## **RN7 – Aménagement du carrefour des Couleures (Valence et Saint-Marcel-lès-Valence)**

DOSSIER D'ENQUETE PREALABLE A LA DECLARATION D'UTILITE PUBLIQUE  
PIECE G/ AVIS EMIS SUR LE PROJET

FEVRIER 2019

Figure 1 : Emprises du projet et périmètre opérationnel

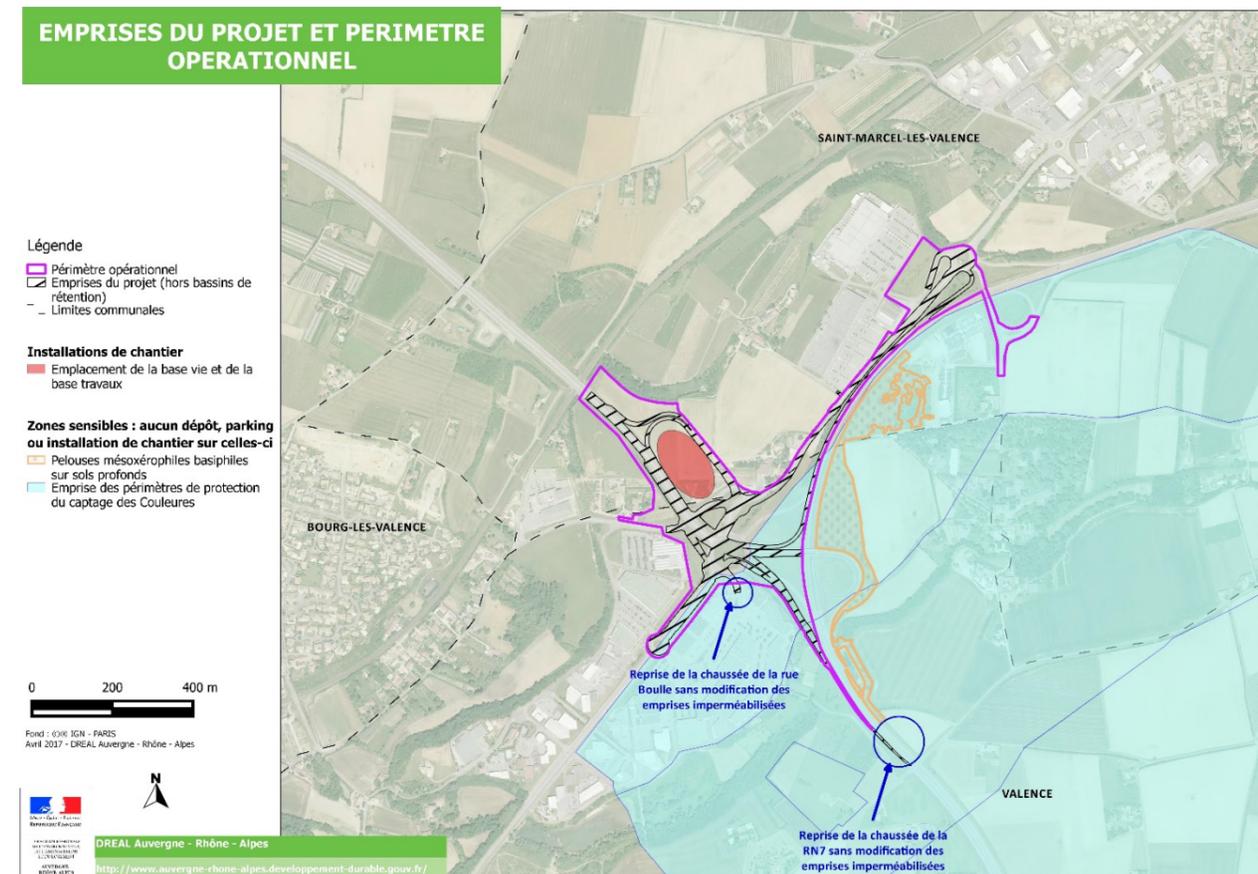
L'Ae recommande de préciser l'emplacement des bases vie et des bases travaux ou a minima les critères imposés aux entreprises pour l'implantation de celles-ci et les impacts liés à ces implantations.

L'emplacement de la base vie et de la base travaux se fera en dehors des périmètres de protection du captage des Couleures. Ces bases sont envisagées dans le délaissé créé par la bretelle vers la RN7 Nord afin de les éloigner au maximum du captage et des zones naturelles sensibles. Ces éléments figurent maintenant paragraphe 7.5, de l'étude d'impact.

On se référera à l'illustration suivante qui remplace la figure 107 de l'étude d'impact en partie présentation des incidences et mesures (paragraphe 7.2, de la pièce E – Etude d'impact).
